DELIBERAZIONE DELLA GIUNTA REGIONALE
23 gennaio 2012, n. 40.

Art. 12 R.R. 7/2011. Modifiche e integrazioni agli allegati. Ulteriori aree non idonee.

Allegato 1

**Modifiche ed integrazioni agli allegati A, B e C del
Regolamento Regionale 29 luglio 2011, n° 7 “Disciplina
regionale per l’installazione di impianti per la produzione
di energia elettrica da fonti rinnovabili”**

Mappa della previsione di concentrazione al suolo di PM10

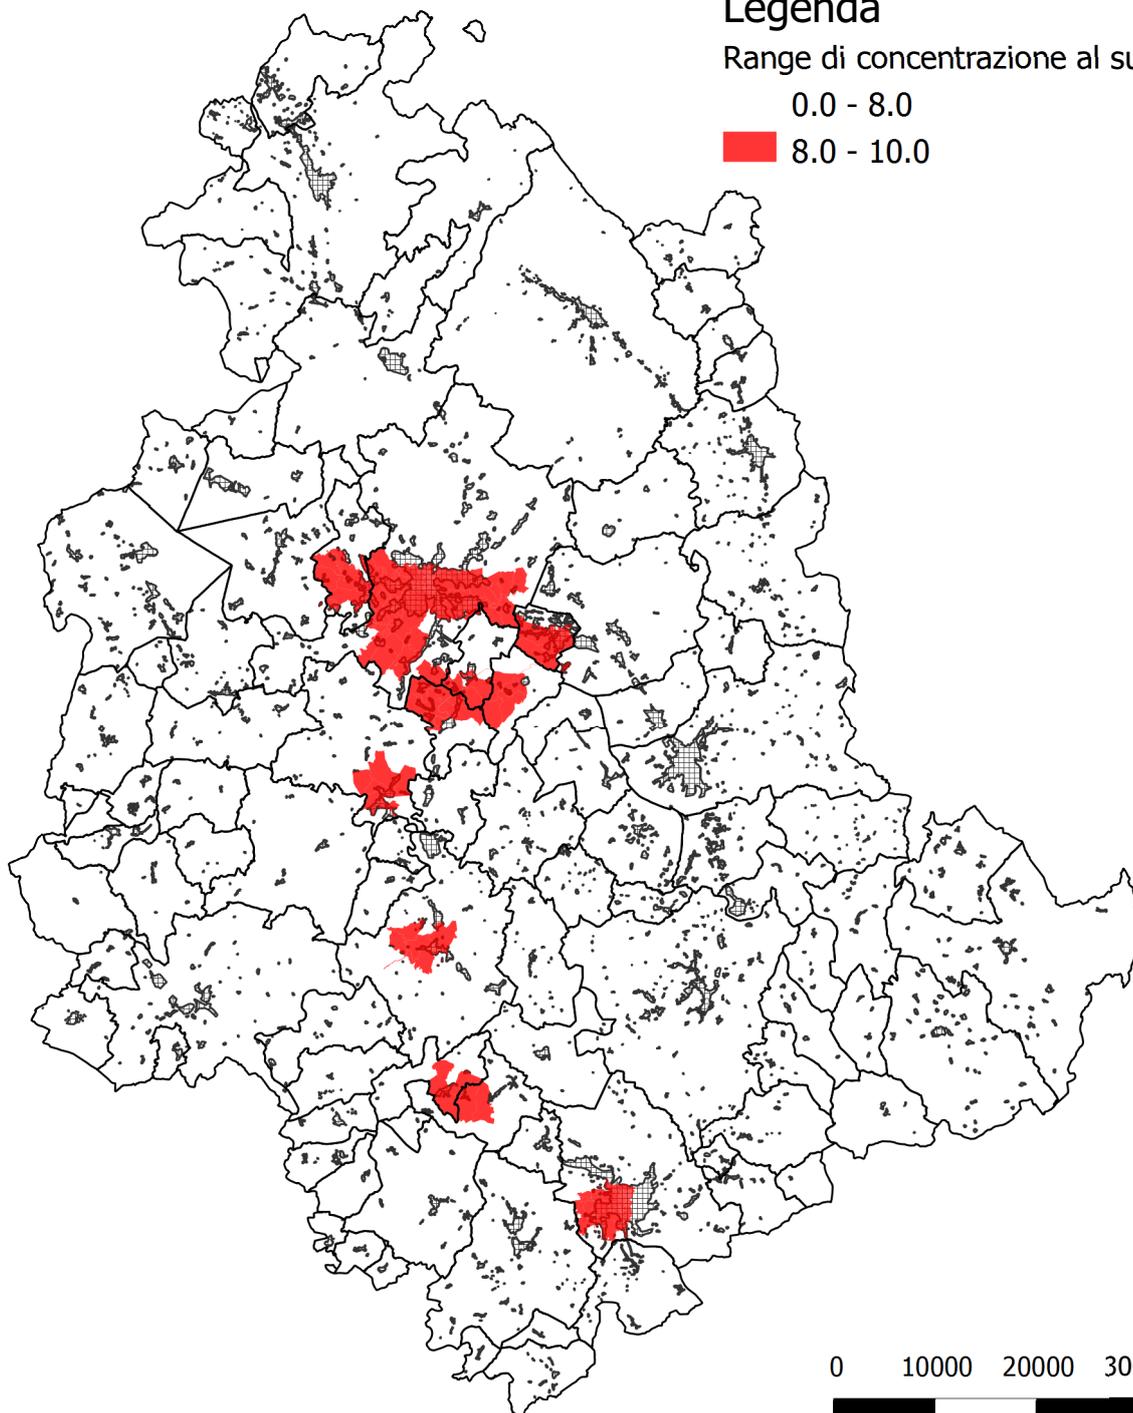
– *PM10 superiori a 8,0 µg/m³, così come rappresentate nella tavola allegata 1-sub a , nel caso di impianti alimentati da biomasse forestali o oli vegetali, che non siano dotati di sistemi di abbattimento delle polveri indicati nelle M.T.D. per questo tipo di impianti;*

Mappa della previsione di concentrazione al suolo di NO2

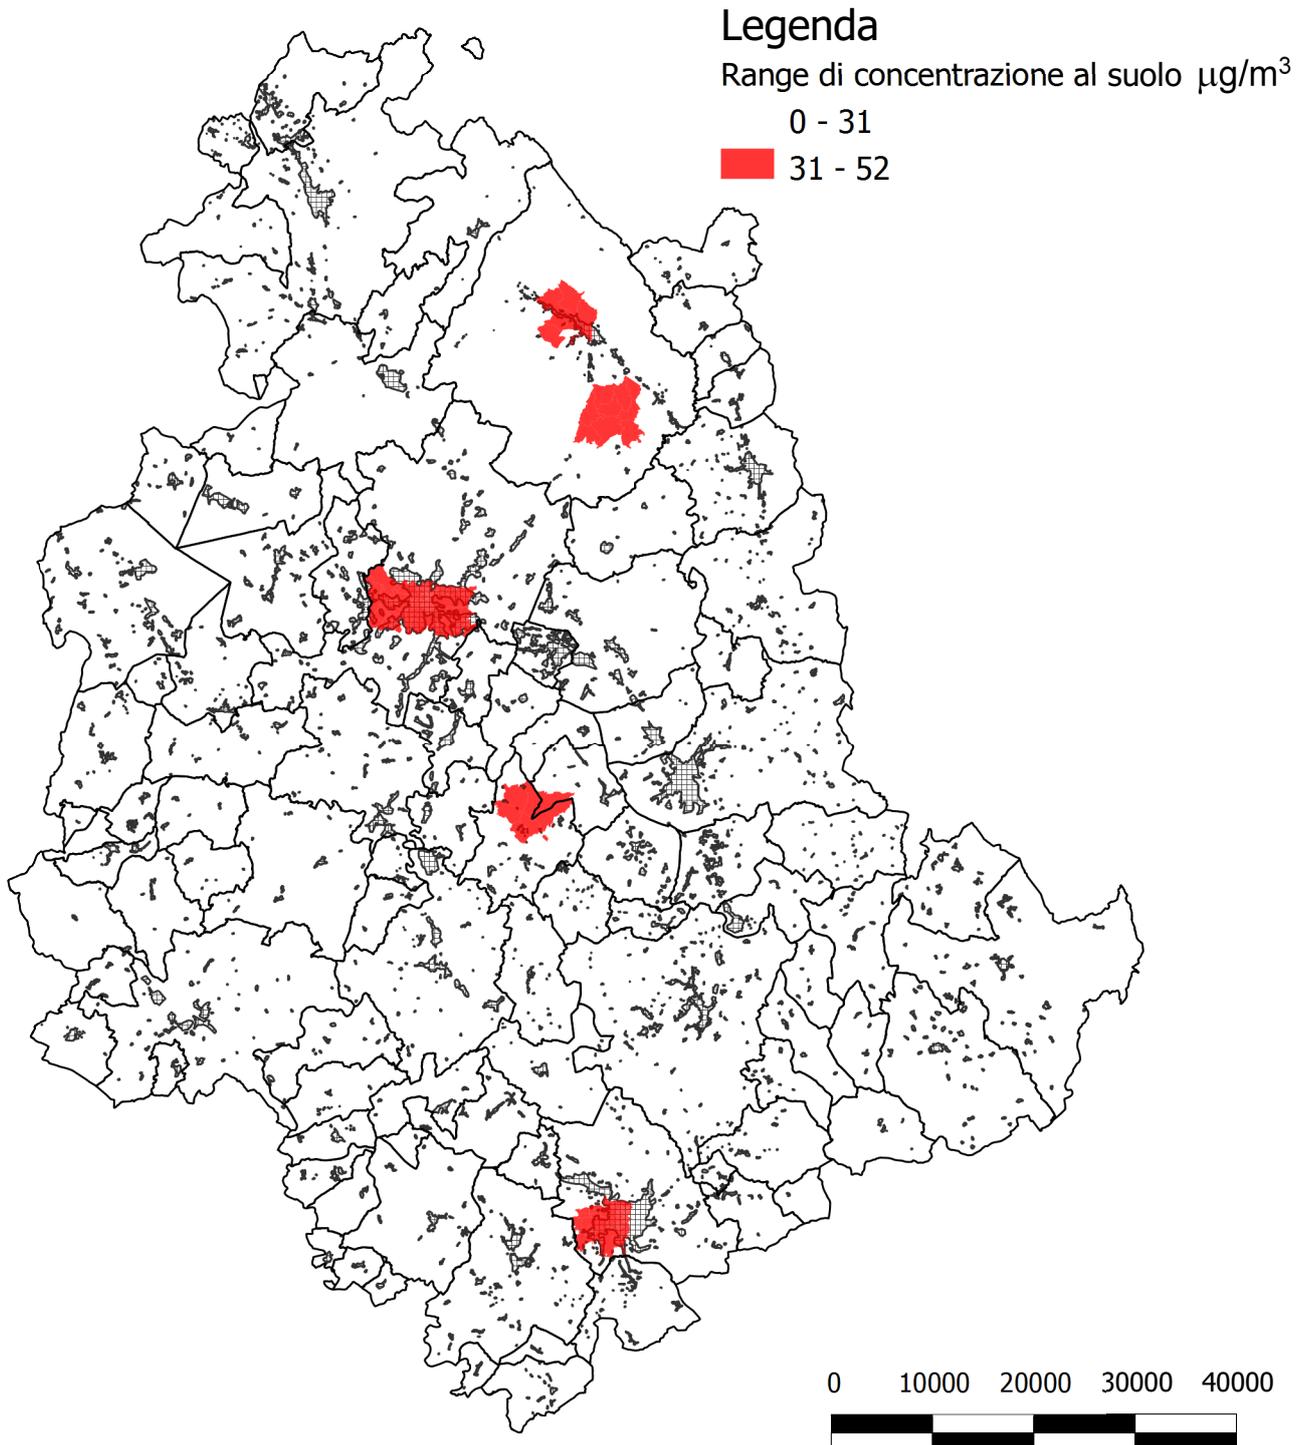
– *NO₂ superiori a 31 µg/m³, così come rappresentate nella tavola allegata 1-sub b, nel caso di impianti alimentati da biogas, da biomasse forestali o oli vegetali;*
